**Antrag / Anregungen nach § 24 GO NRW
zur ökologischen Durchgängigkeit des
Schwarzbaches im Umfeld der
Wassermühle Deppendorf**

Hans Westfeld
Auf der Egge 69
33619 Bielefeld

2. Anmerkungen zur Planung des Umweltamtes:

1.1 Einzugsgebiet des Gewässers / Baches:

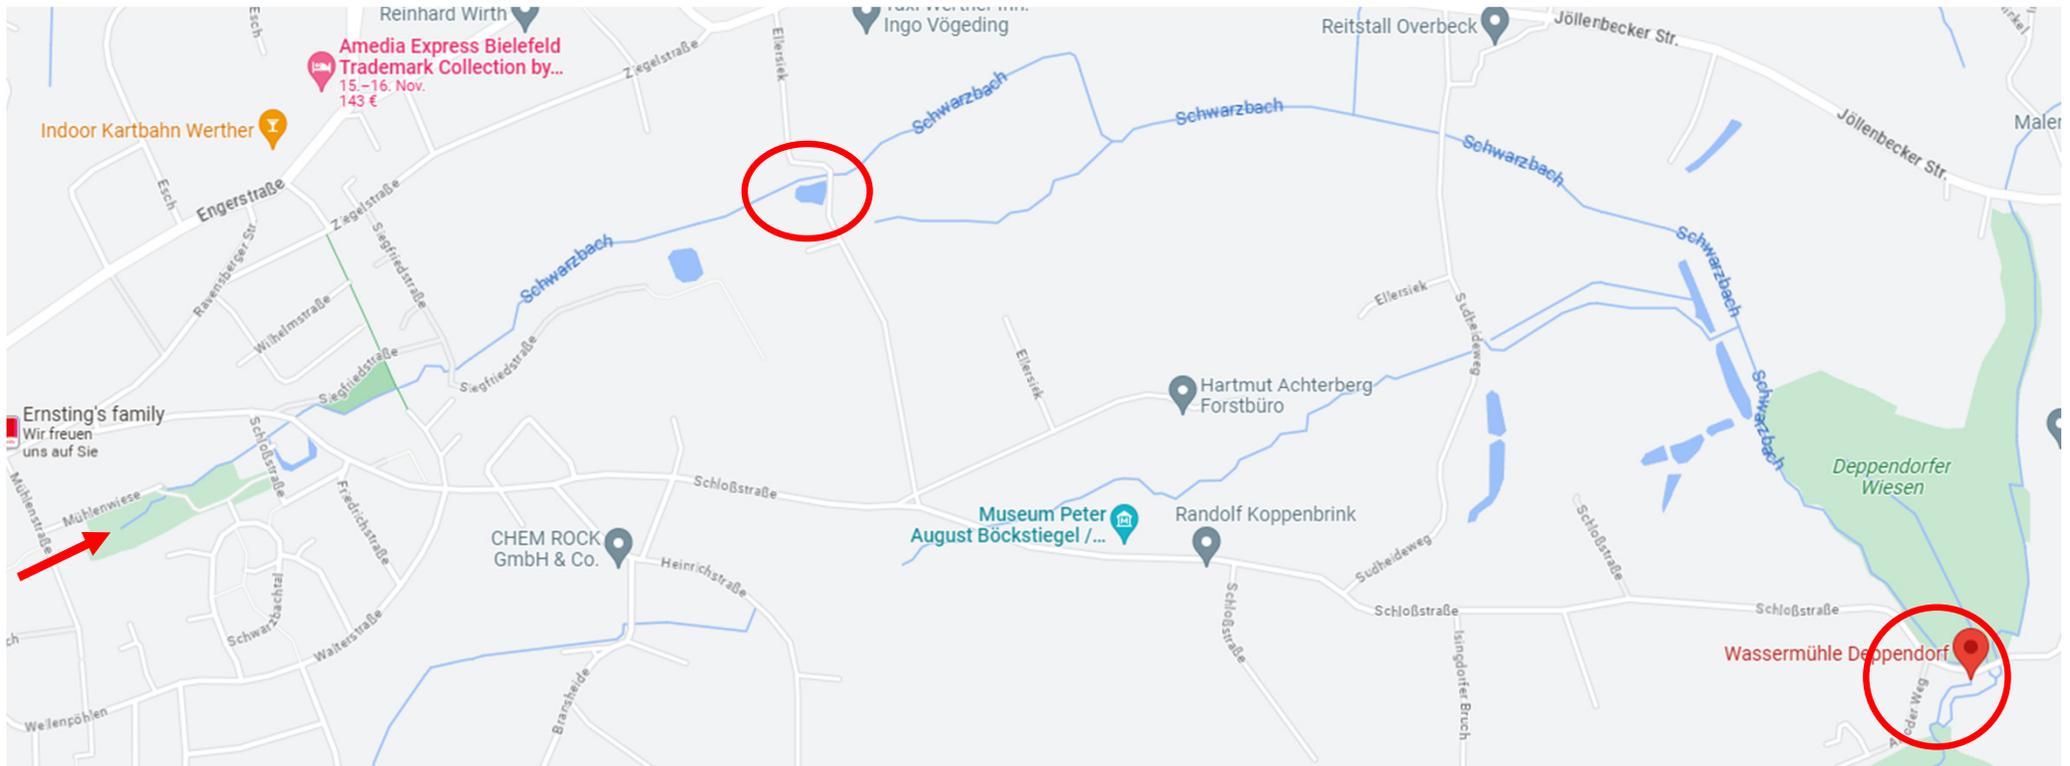
WRR gilt ab 10 km^2 , gesamter Bachlauf = $26,31 \text{ km}^2$,
davon oberhalb der Mühle vorhanden $13,8 \text{ km}^2$ (ganzer Bachlauf !)

Bis zur Mühle Bleikamp = $2 \text{ km} = 4 \text{ km}^2$!

2.1 Realistisches Einzugsgebiet des SB oberhalb der Mühle: Der Schwarzbachverlauf auf Google - Maps

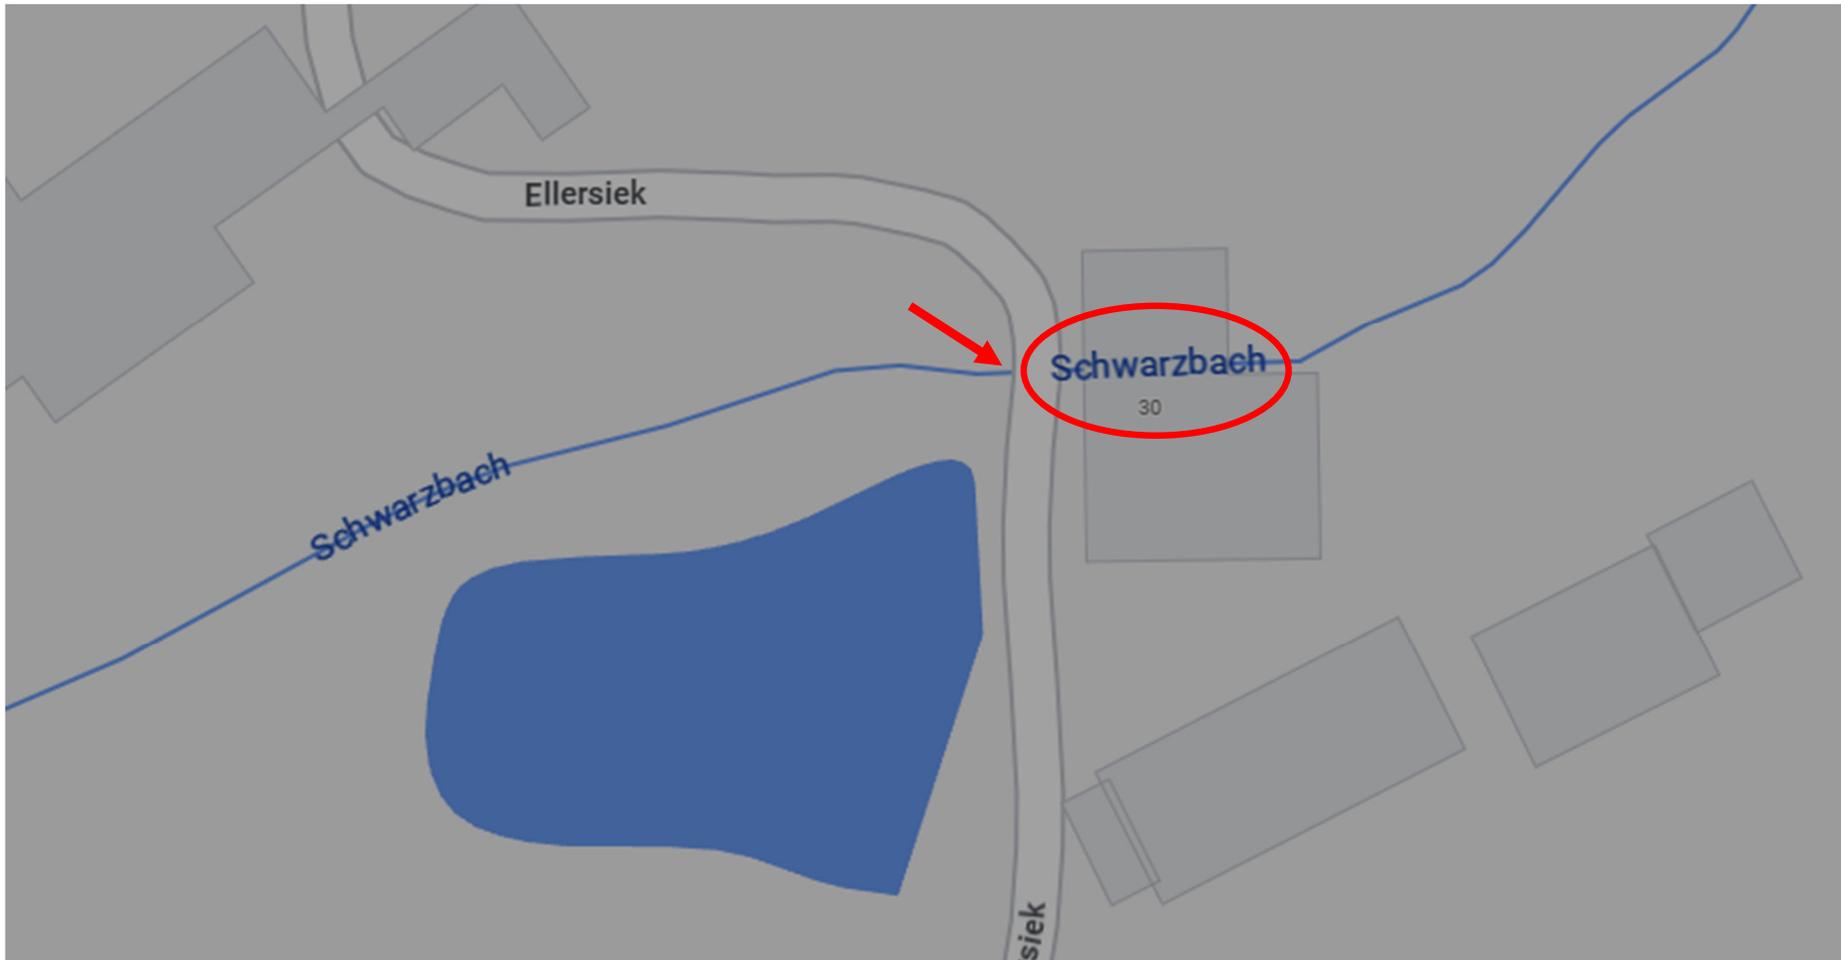
Der Schwarzbach an der „Bleikamp-Mühle“, Ellersiek 30, Werther:
(ca. 2 km oberhalb der Wassermühle Deppendorf)

Der Schwarzbach an der „Bleikamp-Mühle“, Ellersiek 30, Werther:
Gelände-Topographie = Neu-Terrassierung nicht möglich!

2.2 Umfang des Denkmalschutzes des SB laut LWL-Beschluss vom 07.03.2017

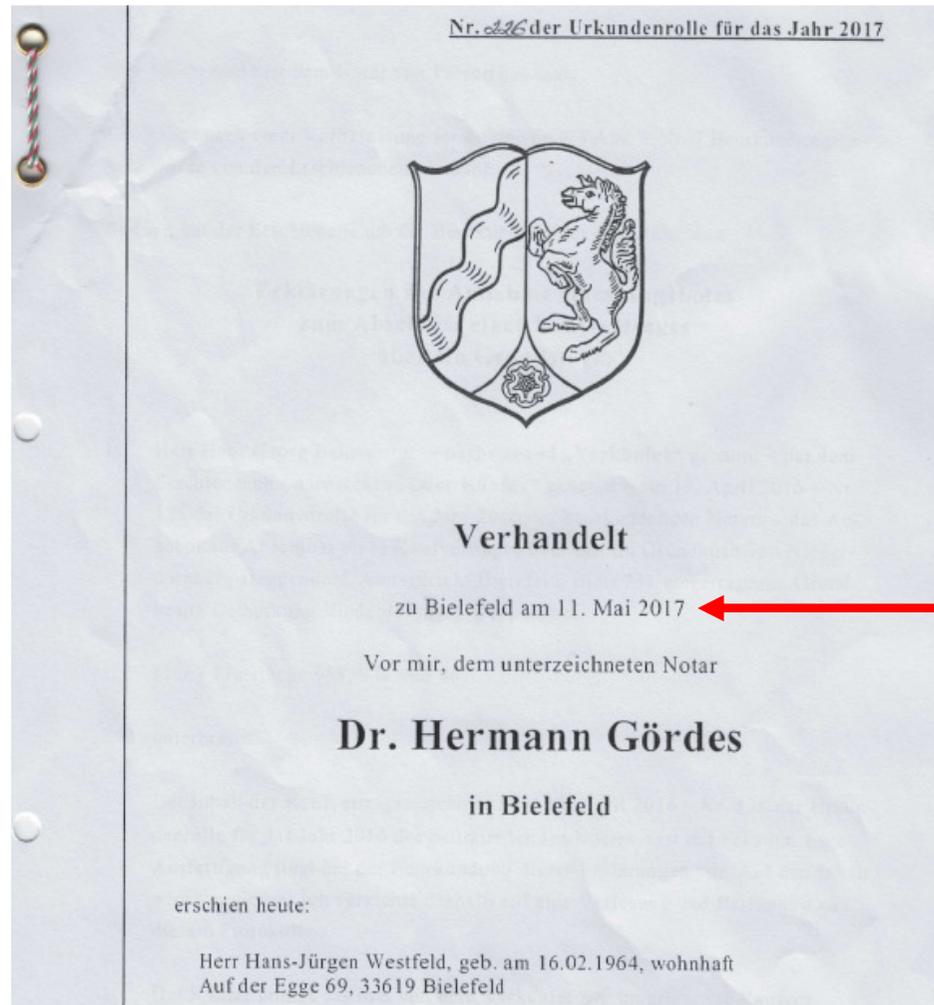
2.2 Umfang des Denkmalschutzes des SB laut LWL-Beschluss

2.3 Neue Trassenführung verläuft mitten durch eine Deponie

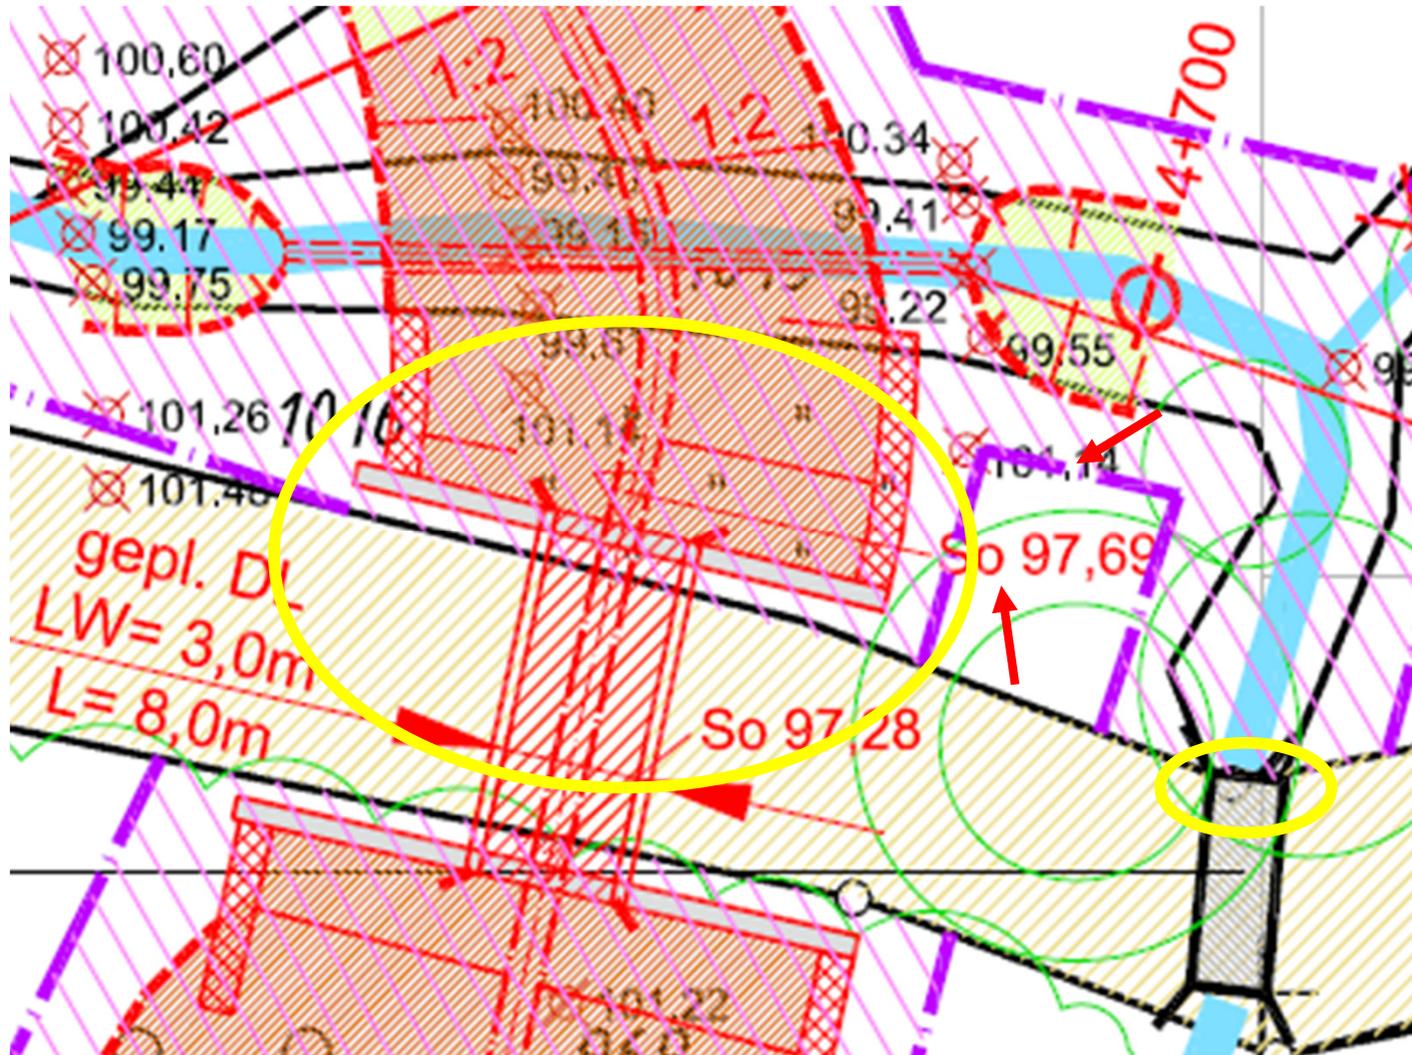
1. Ist der Stadt Bielefeld bekannt, dass auf Flurstück 969 in den 50-er und 60-er Jahren Haus- und Industriemüll abgelagert worden ist?

Das war dem Umweltamt bislang nicht bekannt. Die Hinweise haben sich aber bestätigt, bei einer Besichtigung am 10.10.2014 wurden Schrott und Plastikmüll in der Böschung festgestellt. Aufgrund der Feststellungen vor Ort und der von Herrn Kloß übermittelten Bilder scheint im Bereich der Böschung neben Alt-KFZ auch Spermmüll und dergleichen vergraben worden zu sein. In der Hausakte Schloßstraße 79 findet sich zudem ein Aktenvermerk, aus dem hervorgeht, dass der damalige Eigentümer der Mühle im Jahr 1969 zeitweise einen illegalen Autofriedhof betreiben wollte.

2.4 Massiver optischer Eingriff in die Landschaft am Denkmal

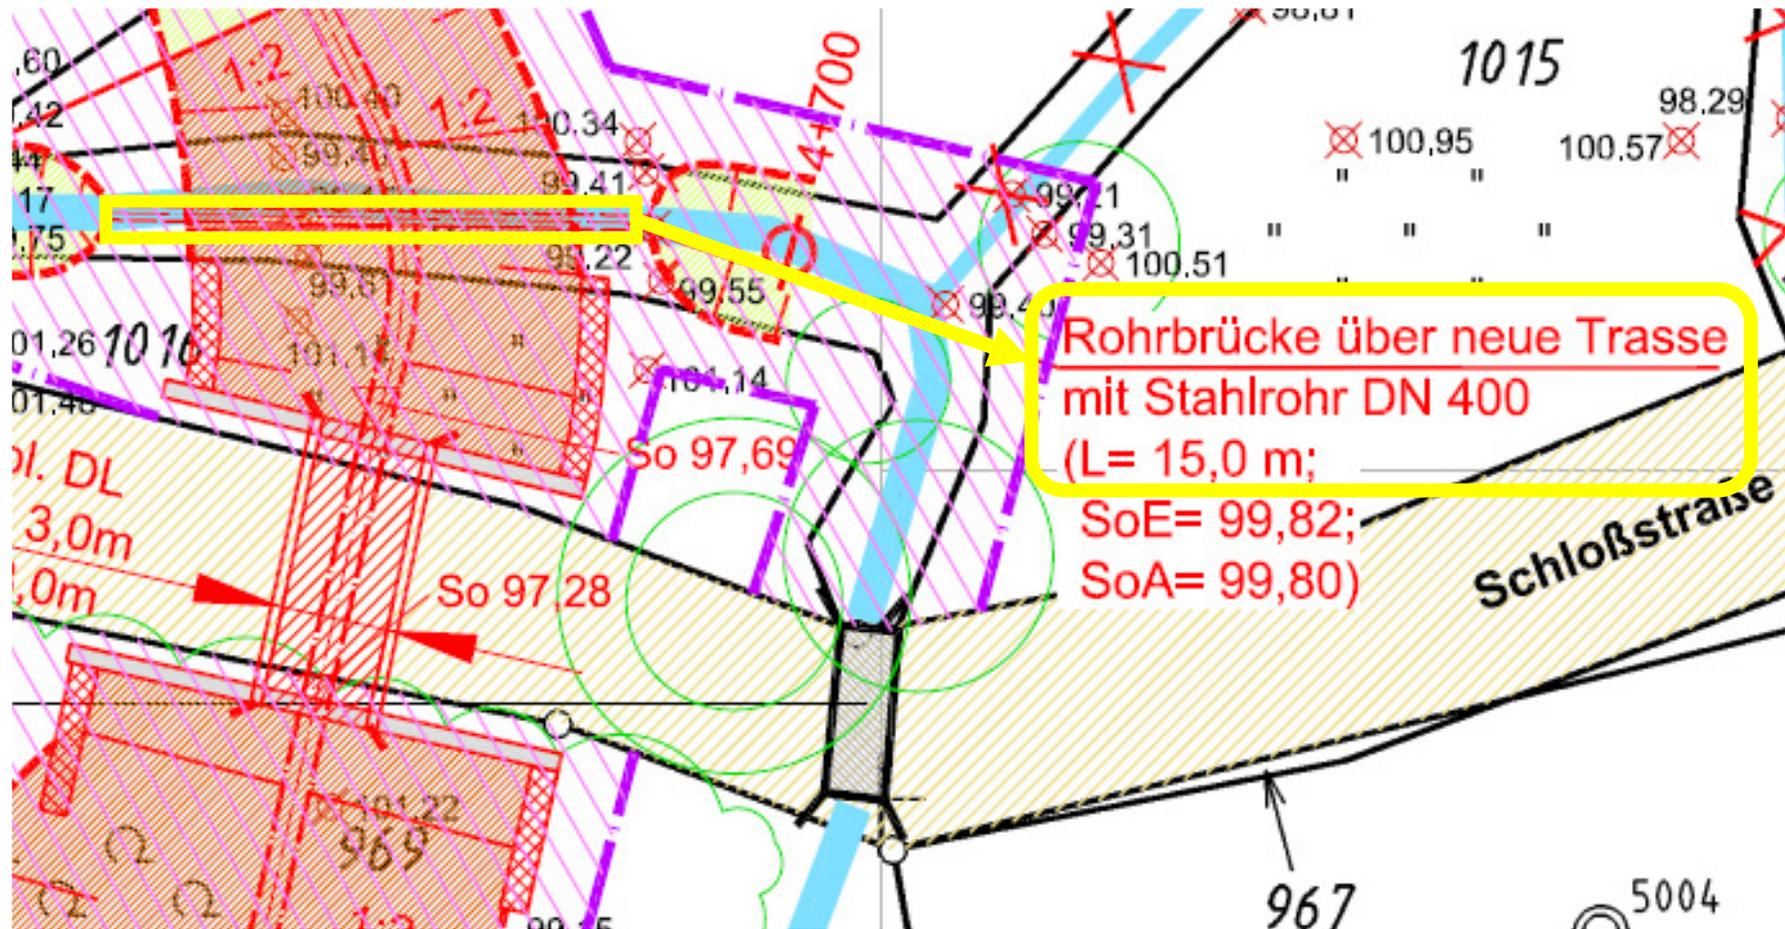
Differenz
Gelände – Sohle:
 $101,14\text{m} - 97,69\text{m} =$
3,45 Meter

2.5 Raue Sohlgleite versus bestehende Umflut:

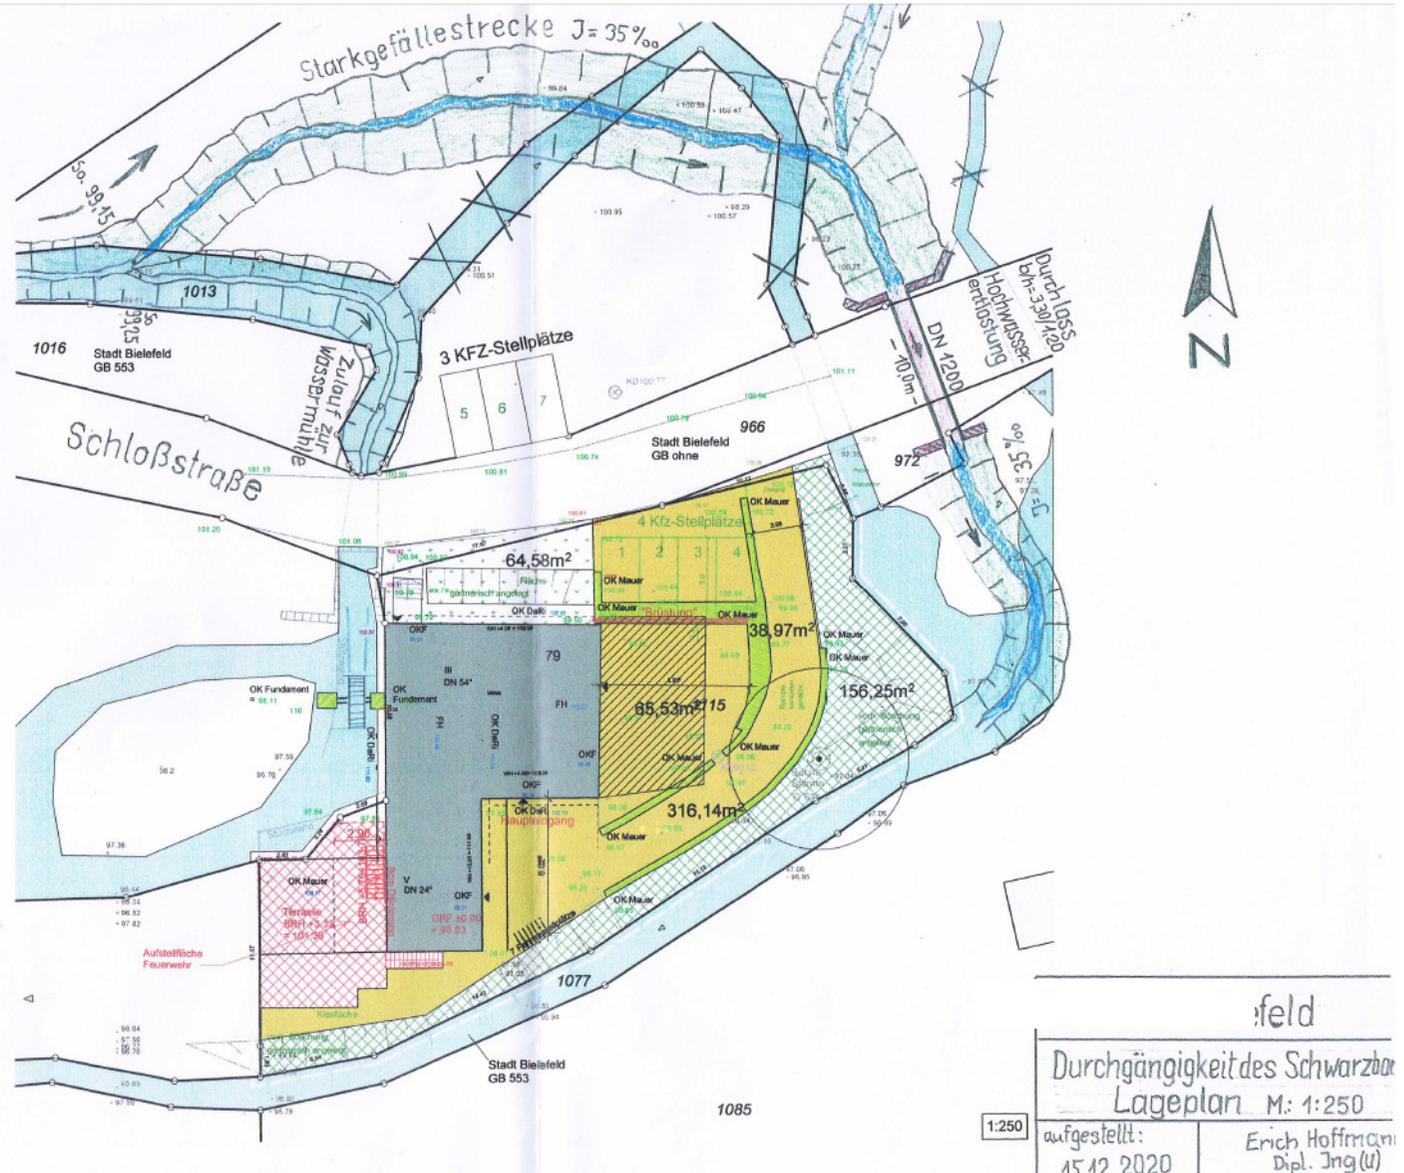
Die „Behelfslösung“ Sohlgleite „verbraucht“ Unmengen an Wasser

„ein **notwendiger** (?) Gesamtabfluss aus dem oberen Schwarzbach von 150 l / sec (**wegen der Sohlgleite !**) ist im Mittel **an 265 Tagen** des Jahres **nicht erreicht**“

= volle **Durchgängigkeit nur an 100 Tagen** / Jahr gewährleistet

Lt. Handbuch Querbauwerke ist eine **Durchgängigkeit an 300 Tagen** / Jahr erforderlich!

3. „Alternativ-Variante 1“: Sehr geringer Eingriff mit Sohlgleite

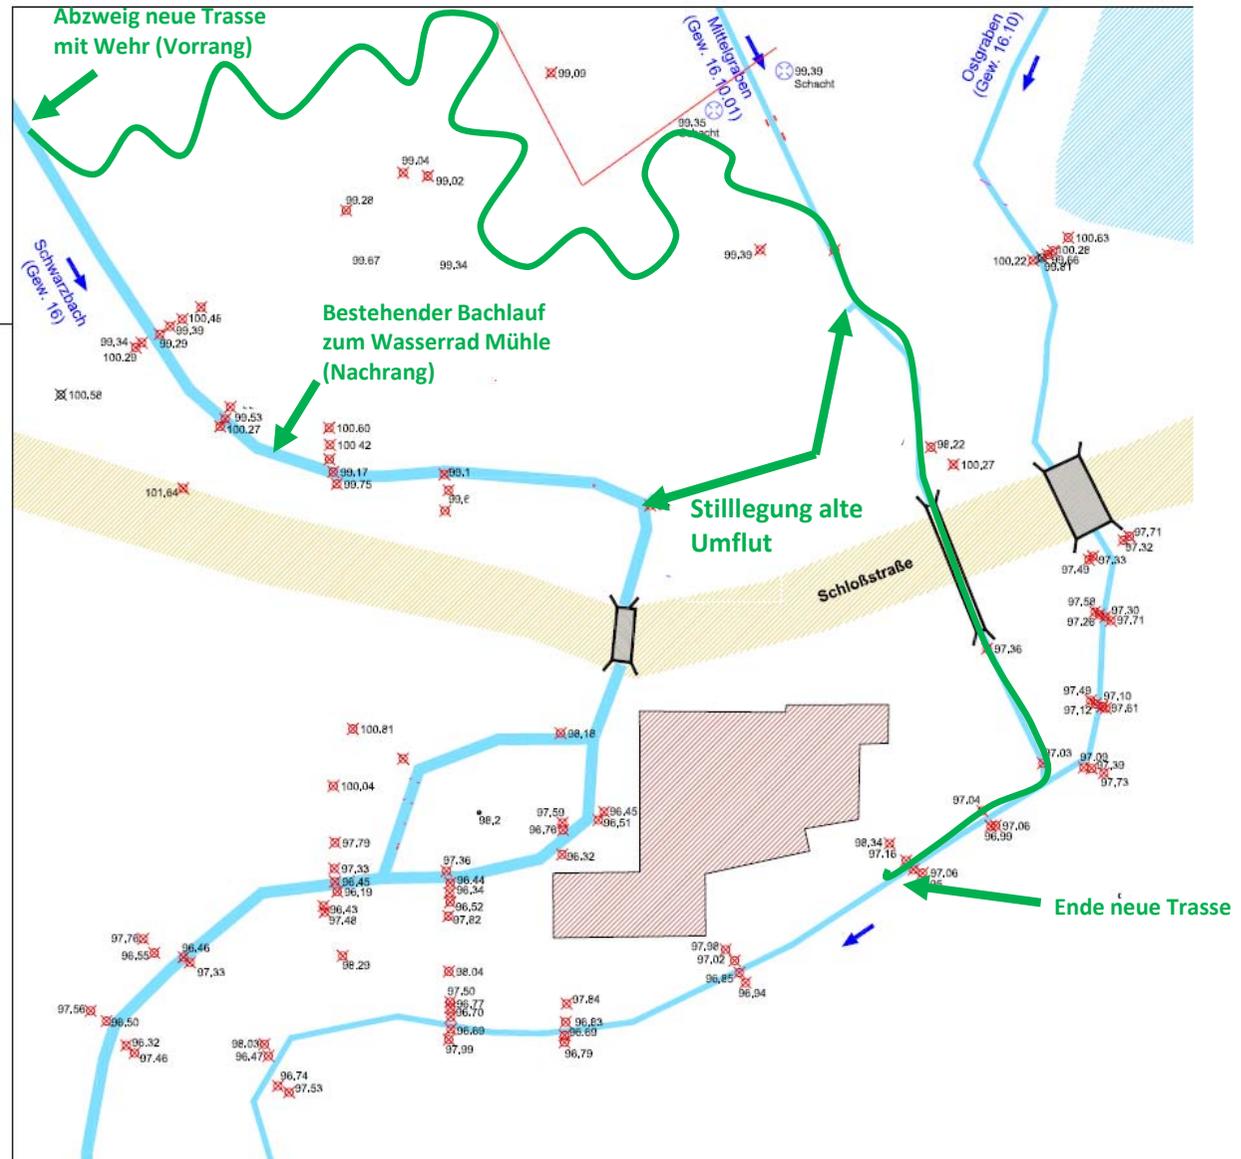
Gefälle UA-Variante:
40 Meter mit **5,15 %**

Gefälle Alternativ-Variante 1
60 Meter mit **3,5 %**

(Für **beide Varianten** ist eine **Sohlgleite** erforderlich)
